Naše zn.: 1089/2016-SZDC-SSZ-UE-HII

Optimalizace tratového úseku Praha Hostivař – Praha hl.n., II. část – žst. Praha Hostivař – Praha hl.n. Dodatečné informace – Dodatek č. 13

SO 5-20-01.1 pol. 28 kamenné obruby (plus související pol.) – mají zřejmě chybnou výměru

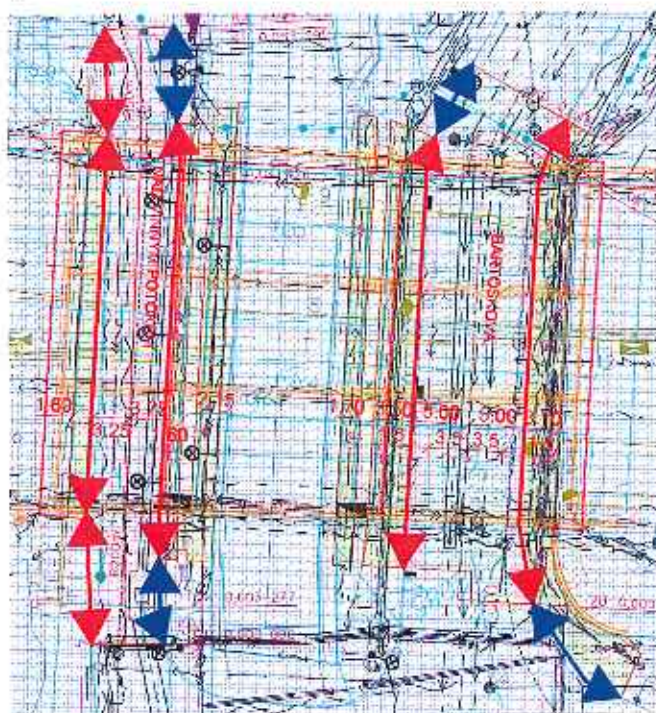
Červeně označené obruby jsou proveditelné a vyšli nám cca **173,8m**

Modře označené obruby, tak jak jsou nakresleny, **proveditelné nejsou**, neboť aby bylo možné staré obruby vybourat a osadit nové, je nutné **vždy vybourat a opravit i povrchy na obou stranách obrub na šířku cca 40cm na každou stranu**. Na výkrese i ve výkazu výměr vybourání a oprava povrchu podél obrub vždy na jedné straně chybí (buď chodníku nebo komunikace). Délka modře označených obrub nám vyšla cca **33,9m**.

I celkem nám výměra této položky vyšla pouze cca **207,7mb**, což je výrazně méně než udává výkaz výměr.

Pokud zadavatel upraví pol.28, je nutné upravit i související položku **pol.5 - odstranění kamenných obrub 335m**

Další související položka je pol.29 – **obruby z kamenných krajníků 73m** – i zde nám výměra připadá příliš velká.

Dotaz: Doplní zadavatel vybourání a opravu povrchů v chodnicích a komunikaci podél vyměňovaných modře označených obrub, nebo mají být v těchto místech ponechány stávající obruby? Zkontroluje zadavatel výměry obrub?

Projektant v soupisu prací opravil délky obrub a doplnil položky úpravu 40 cm chodníkové konstrukce.

V místě doplnění chodníku, tam kde by mělo dojít k zásahu takto malého rozsahu do konstrukce vozovky silnice, zůstanou původní obrubníky, tak aby nedošlo k narušení konstrukce vozovky silnice. Do rozsahu obrub je nutno započítat i zapuštěné obruby na rozhraní nových dlážděných a stávajících živičných chodníků. Opravený SP je součástí přílohy odpovědi.

SO 4-20-02.1 ve VV chybí vybourání a oprava proužku komunikace v š cca 40cm podél obrub

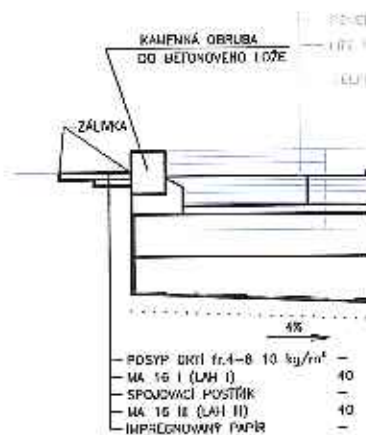
Obrubník nelze vyměnit (vybourat) bez poškození okolních ploch. Takto se například běžně řeší detail podél měněné obruby.

Dotaz: Doplní zadavatel položku pro odstranění a obnovu asfaltu a zálivky do VV?

Bylo doplněno v soupisu prací. Opravený SP je součástí přílohy odpovědi.

Chodníkový přejezd

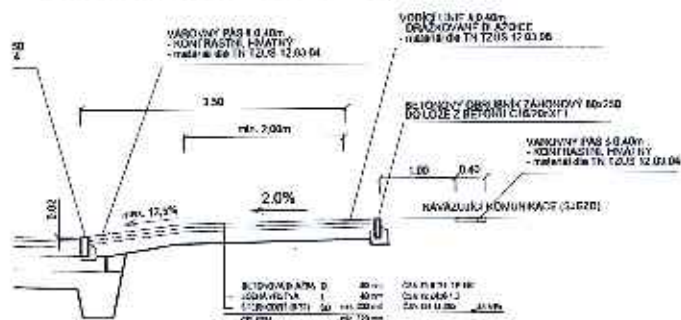
Součástí přejezdu jsou tři řady varovných pásů, které nemají samostatnou položku.

Dotaz: Máme tyto prvky pro nevidomé započítat (agregovat) do položky 43?

Ano tyto položky se započítají do položky č. 582615.

SO 3-20-02 – malá opěrná zídka pod mostem mezi komunikací a chodníkem – žádost o upřesnění

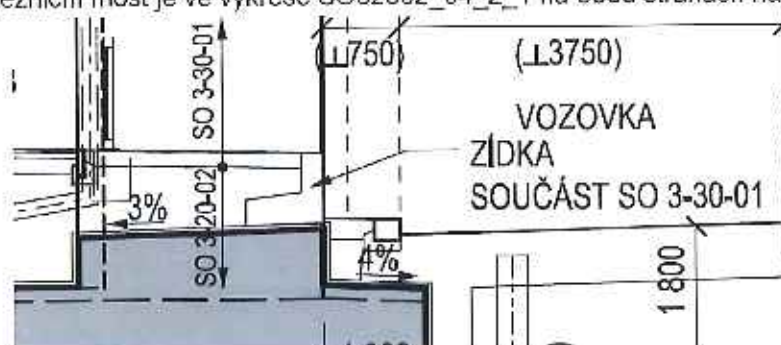
V SO 3-20-02 Železniční most je ve výkrese SO32002_04_2_1 na obou stranách následující prvek - zídka:

I když je u ní text **součást SO 3-30-01**, nepodařilo se nám v SO 3-30-01.1.1 ani SO 3-30-01.1.2 identifikovat položku, která by této zídce odpovídala. Je možné a bylo by to z hlediska technologického i logičtější, že se projektant nakonec rozhodl zídku zapracovat do výkazu výměr mostu....?

Dotaz: Prověří zadavatel, zda se ve výkazech výměr na tuto zídku nezapomnělo?

Zídky jsou součástí SO 3-20-02 příloha 8.6.

SO 3-30-01.1.1 – zárubní zeď vpravo – žádost o upřesnění

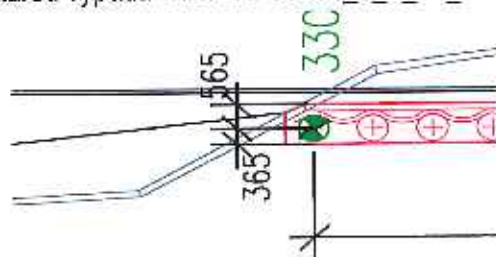
Napojení nové zdi na starou vypadá v PD SO 33001_1_1_10_8 takto:

Napojení nové zdi na starou vypadá v PD SO 33001_1_1_02 takto:

Současný stav vypadá takto:

Vzhledem k špatnému stavu zdi, na kterou se má nová zárubní zeď vpravo napojovat, se zřejmě (podle detailu b)) projektant **správně domníval**, že nebude technicky možné zachovat při demolici torzo cca 1,5m původní betonové zidky a část cca 3m rozpadlé zděné zidky. Pro odbourání a přezdění zdi, jsme ale ve výkazu výměr nenašli odpovídající položky, ani popis zda má být zídka dozděna z cihel jako zbytek nebo třeba z betonu.

Dotaz1: Doplní zadavatel odpovídající položky do VV?

Dle přílohy 10.5 objektu SO 3-30-01.1.1 se povrch slávající zidky upraví cementovou stěrkou.

SO 3-30-01.1.2 – pol. 35, 36, 37 – chybný výpočet

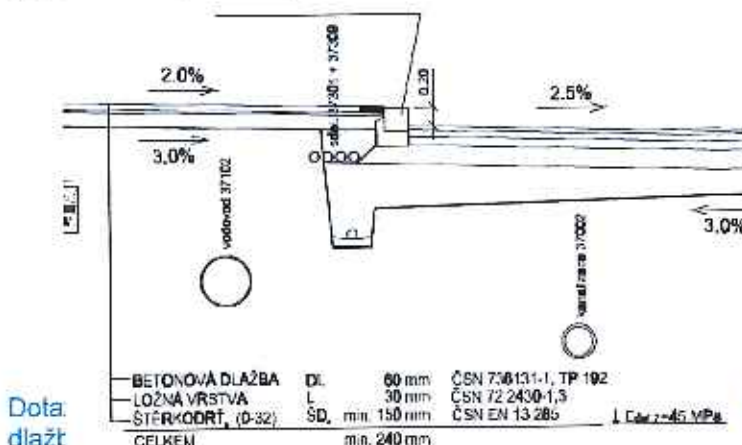
U všech tří položek je do algoritmu započítána i plocha zámkové betonové dlažby.

Do pol.37 nepatří 476m² spojovacího postřiku – viz vzorový řez chodníkem z LA pod mostem.

V SO 3-30-01.1.2 sice není vzorový řez chodníku z bet. dlaždic, ale chodník navazuje na část SO-30-01.1.1, kde je následující skladba chodníku, takže se domníváme, že se může jednat o omyl a výměra 826m² nepatří ani do jedné z položek.

Bylo opraveno v soupisu prací. Opravený SP je součástí přílohy odpovědi.

29	578000003R	Oprava vozovky za obrubou	m2	236,000
----	------------	---------------------------	----	---------

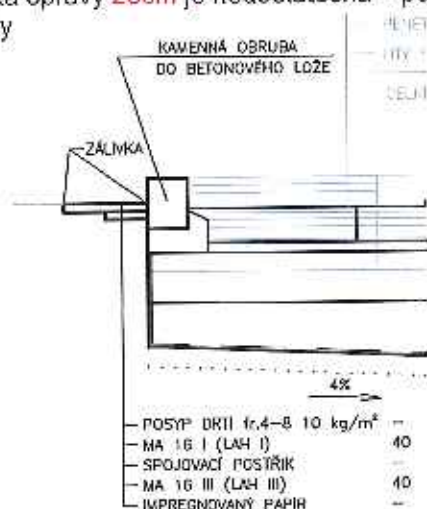
Za položkou je následující výpočet: dle přílohy 002 a 004 = $1180 \cdot 0,2$

Šířka opravy **20cm** je nedostatečná – podél žulových obrub je nutné standardně opravit proužek šířky

Dotaz: Opraví zadavatel položku ve VV?

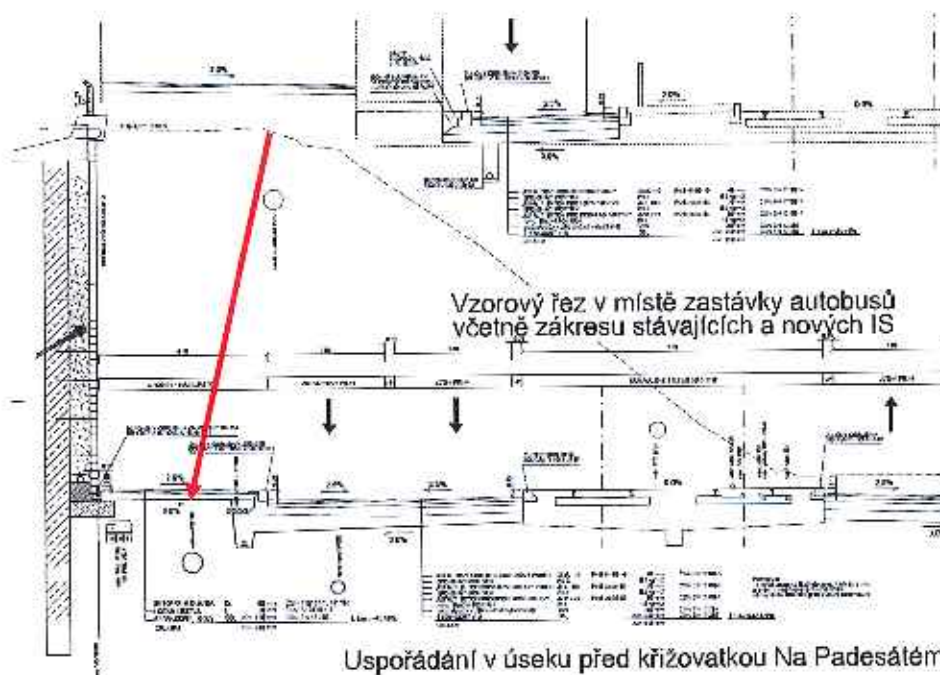
Tento SO má podle našeho názoru zásadní vadu. Projektant vodovodu zřejmě neotevřel související projekt komunikace nebo opěrné zdi. Přeložka vodovodu je v TZ řešena na dvě etapy, kdy v první bude přeložena část potrubí bránící výstavbě mostu do definitivní pozice v délce 112m a provizorně připojena dočasným potrubím na stávající DN400 – to je v pořádku.

O kus níže ovšem následuje věta. **Stávající potrubí DN400 bude v dotčeném úseku délky 278m po přepojení zrušeno a odstraněno z výkopu, případně jinak zajištěno.**

Tato věta představuje zásadní problém. Jedná se o $(278 - 112 =)$ 166m dlouhý úsek vedený podél opěrné zdi. Zatímco stávající vodovod DN400 je veden v nahoře v koruně svahu – nové potrubí DN 500 je vedeno cca až 10m pod úroveň stávajícího terénu při patě budoucí opěrné pilotové stěny.

Jak je zřejmé z výřezu výkresu, je technicky nemožné realizovat v tomto úseku dlouhém 166m nejprve nové potrubí a pak původní zrušit v tomto pořadí. Nejprve je nutné zrušit staré potrubí, pak postupně odtěžit svah a dobudovat opěrnou stěnu a teprve pak lze vykopat rýhu a položit nové potrubí. Projekt ani VV vodovodu ale v tomto úseku s žádným provizorním obtokem nepočítá a uchazeč neumí posoudit, zda PVK povolí úplně vyřadit tento úsek z provozu na cca 5-6měsíců.

Dotaz: Žádáme zadavatele o vyřešení tohoto rozporu v PD, případně VV?
